#### **Conseil de Quartier Saint Louis**

Compte rendu de la réunion du 18 janvier 2021

# Présentation du projet de rénovation du square du Carré au Puits Conseil de Quartier Saint Louis - 18 Janvier 2021

Présentation des espaces - Plan d'ensemble projet

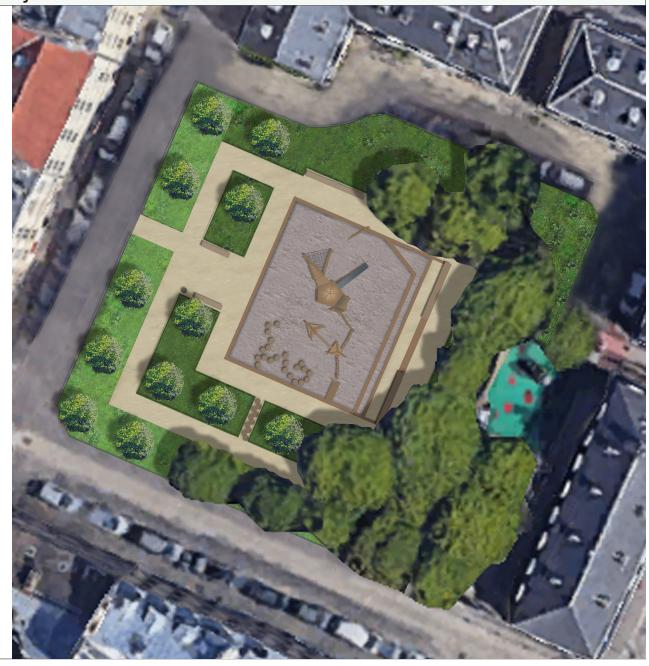
- Une aire centrale avec les copeaux de bois (bien pour les petits ...). Le fait d'avoir plusieurs enfants à un endroit attire les enfants (cf. parc de Picardie). L'idée est de faire un parcours de jeux au centre. Les enfants courent moins partout même si on prévoit quelques jeux en périphérie.

- Le broyat ne risque-t-il pas de faire vieillir prématurément le stabilisé ? On constate ce phénomène d'usure et à terme de création de boue sur le stabilisé lorsque le broyat s'échappe de son espace par la fréquentation des enfants. Qu'en sera-t-il ici, il n'y a pas de broyat au square Jean Houdon ? -> Le broyat de bois est déjà utilisé en particulier dans les parcs forestiers (conforme à l'hygiène et à la sécurité en matière d'amortissement). Le fait d'avoir un espace creusé permet de limiter que le broyat ne s'échappe. Par ailleurs, les jardiniers passent tous les jours et balaient.

- L'espace de jeux décaissé ne risque-t-il pas de se transformer en piscine en cas de pluie ? -> le sol sera perméable sous les copeaux pour éviter ce phénomène. Un drainage sera étudié en sous-sol.

- Vous nous montrez un visuel avec des jeux un peu tordus, d'un esthétisme particulier. Ne pourrait-on pas voir des formes plus classiques et plus sobres pour qu'elles s'insèrent mieux dans le contexte des carrés de Versailles ? -> Nous agissons dans le cadre des marchés publics et sommes limités dans nos demandes car le subjectif est attaquable. Ce qui donné est essentiellement : bois brut, tranche d'âge, la surface dont on dispose. On verra ce qui nous est proposé. Ce sera un marché de fourniture de jeux, les jeux seront achetés par la ville et mis en place par le prestataire.

Q- Il y aura sans doute un grand besoin de bien drainer le sol au niveau de l'air de jeu?

Q- Plutôt qu'un sol en stabilisé, ne pourrait-on pas mettre en place un béton sablé plus résistant comme revêtement de sol des allées autour de l'aire de jeux mais également entre les deux portillons d'accès existant et l'aire de jeux, autrement dit les parties les plus sollicitées (y compris sous les bancs) ?

R- Il sera possible de faire porter mention au cahier des charges du marché « bonne intégration dans l'environnement ». (Point vu avec le service des marchés de la ville).

R- Cela est bien pris en compte

R- Nous partageons ces problématiques déjà rencontrées sur le jardin Richaud, mais la perméabilité est une demande forte de l'ABF. Nous continuons à travailler ce sujet.
